Příloha č. 5xe
Vyhodnocení připomínek obcí a veřejnosti

- **Návrh Změny č. 2 Územního rozvojového plánu**
- **Vyhodnocení vlivů návrhu Změny č. 2 Územního rozvojového plánu na udržitelný rozvoj území**
- **návrhy jednotlivých územních opatření k akceleračním oblastem vymezeným v návrhu Změny č. 2 Územního rozvojového plánu**

ZÁZNAM O ÚČINNOSTI	
Správní orgán, který změnu ÚRP vydal: Vláda České republiky Číslo změny: 2 Datum nabytí účinnosti: 25. 8. 2026	Pořizovatel: Ministerstvo pro místní rozvoj ČR Oprávněná úřední osoba: Ing. Vladimír Voldřich, Funkce: ředitel odboru územního plánování Podpis: Ing. Vladimír Voldřich Digitálně podepsal Ing. Vladimír Voldřich Datum: 2026.10.04 17:01:22 +02'00'

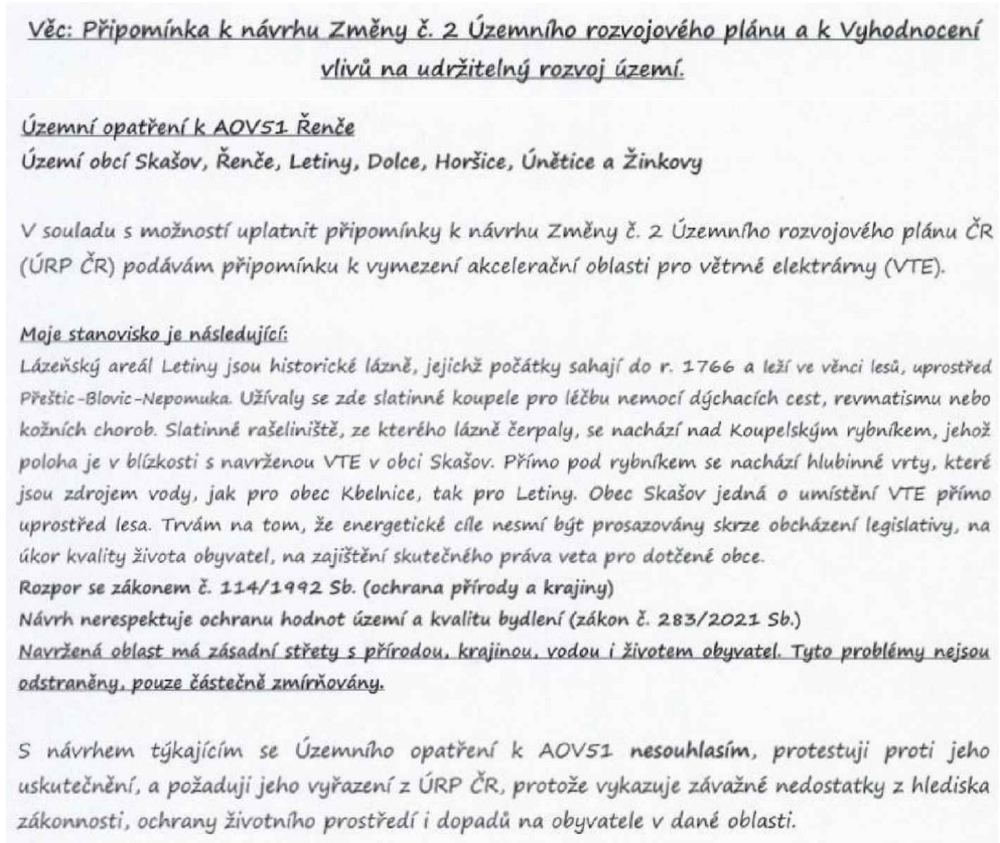
Poř. č.	Připomínkové místo	Číslo jednací	Článek	AO	Připomínka	Vyhodnocení
4625.	Lukáčová Lucie Dis.	MMR-52147-2026-81-15	99cze	AOV51

**Neakceptováno.** Vymezení akcelerační oblasti AOV51 Řenče proběhlo na základě biologického posouzení podle § 11 odst. 3 ZOZE a § 7a vyhlášky č. 142/2018 Sb., jehož výsledky spolu s výsledky vyhodnocení vlivů na životní prostředí (SEA/VVURÚ, Příloha 5 k Z2 ÚRP) byly zapracovány do návrhu Změny č. 2 ÚRP; oblasti, u nichž byly identifikovány významné negativní vlivy, byly ze Z2 ÚRP vyloučeny. Zpracování VVURÚ odpovídá obsahem i strukturou požadavkům přílohy č. 4 stavebního zákona; jde o hodnocení na úrovni koncepce, nikoli na úrovni konkrétních záměrů, a tomu odpovídá i míra podrobnosti použitých podkladů. Záměry OZE v akceleračních oblastech jsou osvobozeny od posuzování vlivů záměru na životní prostředí (EIA) podle § 28 ZOZE, jenž transponuje čl. 16a odst. 3 směrnice RED III; konkrétní záměry se povolují v navazujícím řízení podle stavebního zákona za podmínek stanovených v územním opatření. Problematika krajinného rázu byla posuzována v rámci VVURÚ, a to jak z hlediska navrhovaného souboru akceleračních oblastí jako celku, tak pro jednotlivé oblasti v kartách akceleračních oblastí. Vliv na krajinný ráz byl jedním z důvodů, proč bylo 16 původně uvažovaných akceleračních oblastí z návrhu zcela vypuštěno a u 48 ze zbývajících 80 oblastí pro VTE byl snížen limit maximální výšky větrných elektráren. Variantní řešení nejsou relevantním územně plánovacím nástrojem pro vymezování lokalit pro OZE. Územní plánování na celostátní úrovni je výkonem státní správy; jeho výstupy nepodléhají schválení orgány územních samosprávných celků a vymezení akceleračních oblastí prostřednictvím územního rozvojového plánu je zákonnou kompetencí státu. Nesouhlasná usnesení zastupitelstev a petice jsou standardními prostředky participace, které jsou uplatněny formou připomínek v rámci zákonného procesu pořizování Změny č. 2 ÚRP.

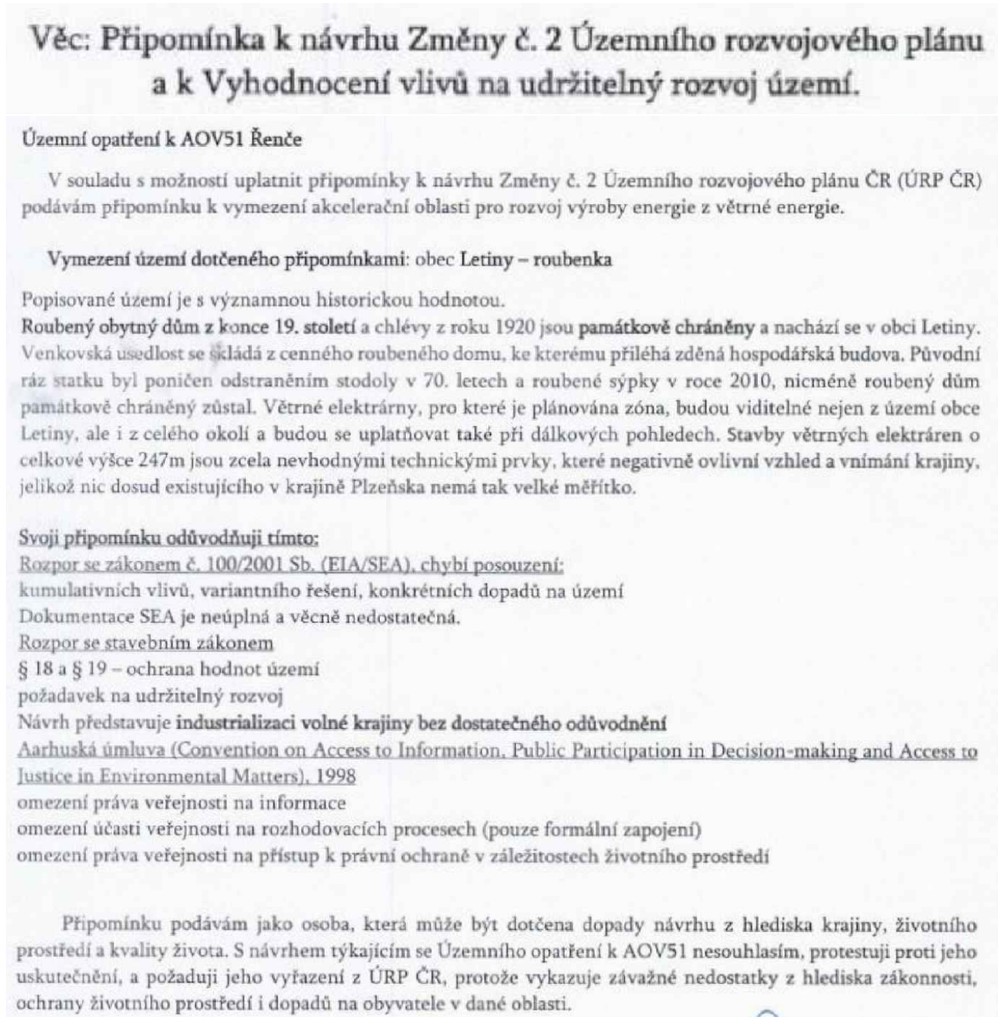
Poř. č.	Připomínkové místo	Číslo jednací	Článek	AO	Připomínka	Vyhodnocení
4629.	Kubalík Ladislav	MMR-52147-2026-81-19	99cze	AOV51

**Neakceptováno.** Vymezení akcelerační oblasti AOV51 Řenče proběhlo na základě biologického posouzení podle § 11 odst. 3 ZOZE a § 7a vyhlášky č. 142/2018 Sb., jehož výsledky spolu s výsledky vyhodnocení vlivů na životní prostředí (SEA/VVURÚ, Příloha 5 k Z2 ÚRP) byly zapracovány do návrhu Změny č. 2 ÚRP; oblasti, u nichž byly identifikovány významné negativní vlivy, byly ze Z2 ÚRP vyloučeny. Zpracování VVURÚ odpovídá obsahem i strukturou požadavkům přílohy č. 4 stavebního zákona; jde o hodnocení na úrovni koncepce, nikoli na úrovni konkrétních záměrů, a tomu odpovídá i míra podrobnosti použitých podkladů. Záměry OZE v akceleračních oblastech jsou osvobozeny od posuzování vlivů záměru na životní prostředí (EIA) podle § 28 ZOZE, jenž transponuje čl. 16a odst. 3 směrnice RED III; konkrétní záměry se povolují v navazujícím řízení podle stavebního zákona za podmínek stanovených v územním opatření. Problematika krajinného rázu byla posuzována v rámci VVURÚ, a to jak z hlediska navrhovaného souboru akceleračních oblastí jako celku, tak pro jednotlivé oblasti v kartách akceleračních oblastí. Vliv na krajinný ráz byl jedním z důvodů, proč bylo 16 původně uvažovaných akceleračních oblastí z návrhu zcela vypuštěno a u 48 ze zbývajících 80 oblastí pro VTE byl snížen limit maximální výšky větrných elektráren. Variantní řešení nejsou relevantním územně plánovacím nástrojem pro vymezování lokalit pro OZE. Proces pořizování Změny č. 2 ÚRP je veden v souladu s příslušnými ustanoveními stavebního zákona a zajišťuje veřejnosti právo na účast a přístup k informacím prostřednictvím zákonného procesu připomínkování. Právo na informace a přístup k právní ochraně ve věcech životního prostředí garantované Aarhuskou úmluvou je naplňováno prostřednictvím tohoto zákonného procesu pořizování územně plánovací dokumentace. Kumulativní posouzení vlivů na životní prostředí a veřejné zdraví bylo v rámci SEA provedeno pro každou AO i pro Změnu č. 2 ÚRP jako celek; výsledky posouzení byly promítnuty do podmínek a zmírňujících opatření v územních opatřeních.
